MINISTERIO DE AMBIENTE
DIRECCIÓN DE POLÍTICA AMBIENTAL

PROVINCIA DE CHIRIQUÍ, DISTRITO
DE BUGABA, CORREGIMIENTO DE
SANTO DOMINGO, ASERRÍO DE GARICHÉ
- "EXTRACCIÓN DE MINERALES NO METÁLICOS
GARICHÉ.

RESPUESTA A NOTA DEIA-DEEIA-AC-0101-2106-2021

De acuerdo a lo establecido en el artículo 43 de Decreto Ejecutivo No. 123 de 14 agosto de 2009, modificado por el Decreto Ejecutivo No. 155 de agosto de 2011, le solicitamos primera información aclaratoria al Estudio de Impacto Ambiental (EsIA) Categoría II, titulado **“EXTRACCIÓN DE MINERALES NO METÁLICOS (GRAVA DE RÍO), GARICHÉ”**, a desarrollarse en los corregimientos Aserrío de Gariché y Santo Domingo, distrito de Bugaba, provincia de Chiriquí, que consiste en lo siguiente:

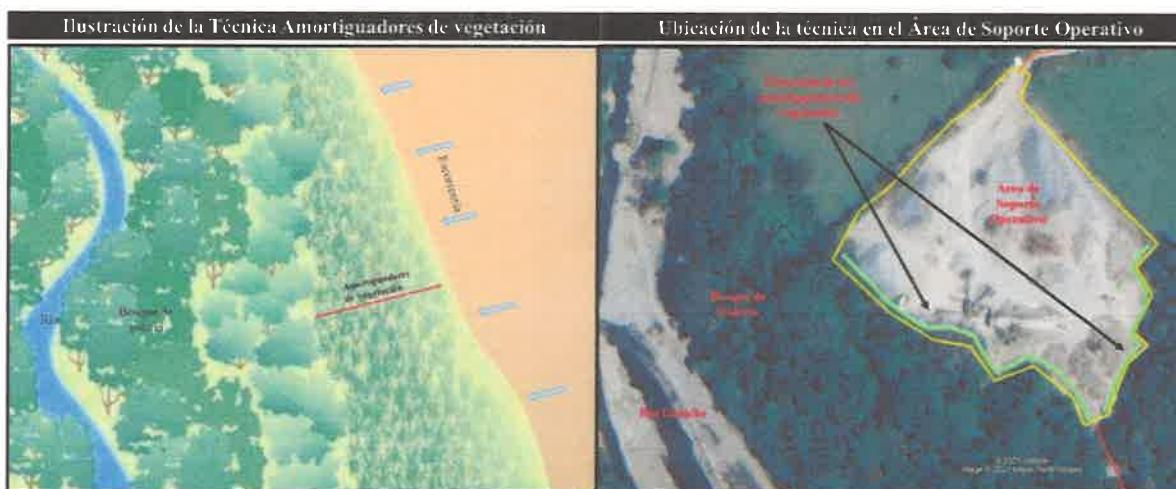
- b. Presentar mapa o plano gráfico de referencia al distanciamiento de viviendas y otras infraestructuras, donde se visualice el cumplimiento de los lineamientos antes señalados por la ley Nº 32 de 9 de febrero de 1996, con sus respectivas coordenadas.

de distancia, en anexos en los mapas se muestran. A continuación, se muestran las coordenadas usadas para medir la distancia.

- Coordenadas UTM-WGS-84 del borde más cercano del área de soporte operativo: 304826.00 m E, 937924.00 m N.
 - Coordenadas UTM-WGS-84 del borde más cercano del río Gariché: 304715.00 m E, 937868.00 m N.
- c. Se aplicará la técnica de amortiguadores de vegetación compuestos por pasto y arbusto, esta medida ayudará a mover las aguas de escorrentía y pluviales del área de soporte operativo, manteniéndola limpia, reduciendo las velocidades de los flujos y promoviendo la deposición de sedimentos, quedando estos en atrapados en la vegetación. Se colocarán en los bordes necesarios del área de soporte operativo que de acuerdo con la topografía del terreno las aguas escurran hacia el río Gariché y la Quebrada sin nombre. A continuación, figuras de referencia de la técnica de barrera de vegetación y ubicación.

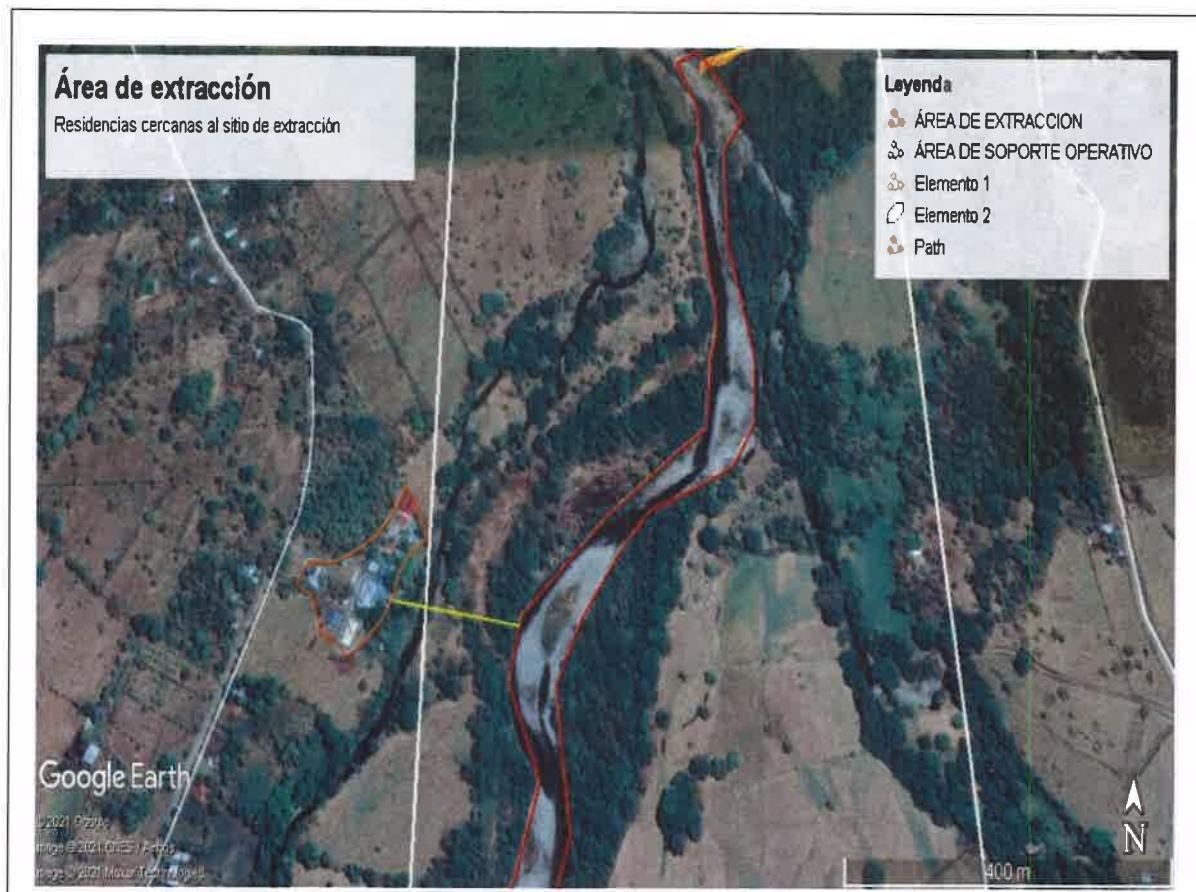
11. El estudio hidrológico e hidráulico carece de información, como:

- Ubicación exacta del proyecto.
- Mapa (hoja topográfica) a escala 1:50, 000 con las coordenadas UTM de los polígonos de camino de acceso, área de soporte operativo y área de extracción.

- Descripción general de la cuenca en la que se ubica el proyecto.
- Definición del río principal, la información presentada solo habla del cauce principal de la cuenca 102, tampoco se presenta el área de drenaje de la fuente hídrica.

a No. 1: Imagen de Google Earth Pro, en donde se muestran las coordenadas del EsIA presentado en conjunto con las coordenadas tomadas en campo el día del recorrido realizado en la inspección el dia 10 de junio de 2021,

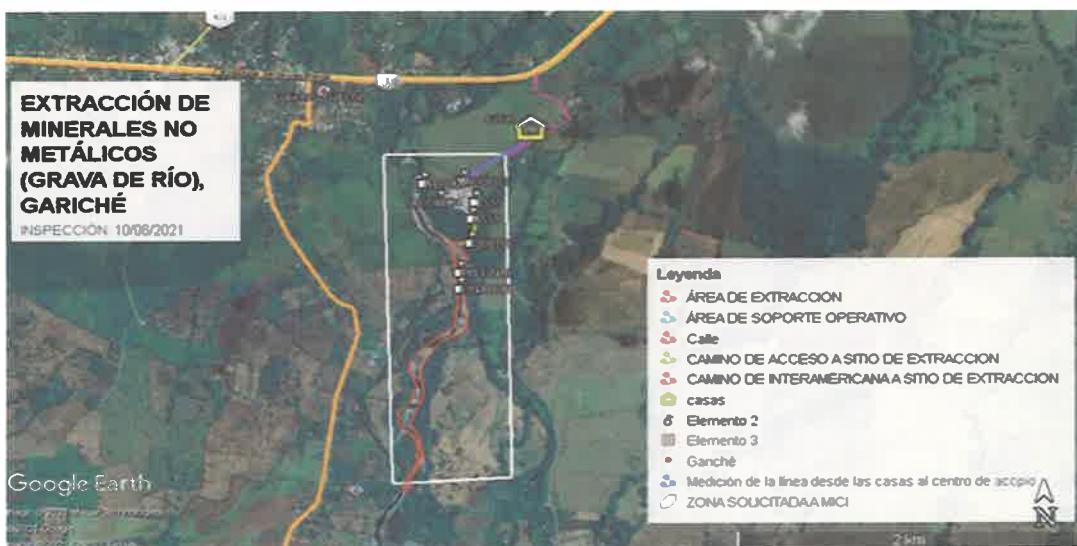
FOTOGRAFIAS TOMADAS DURANTE LA INSPECCIÓN REALIZADA:
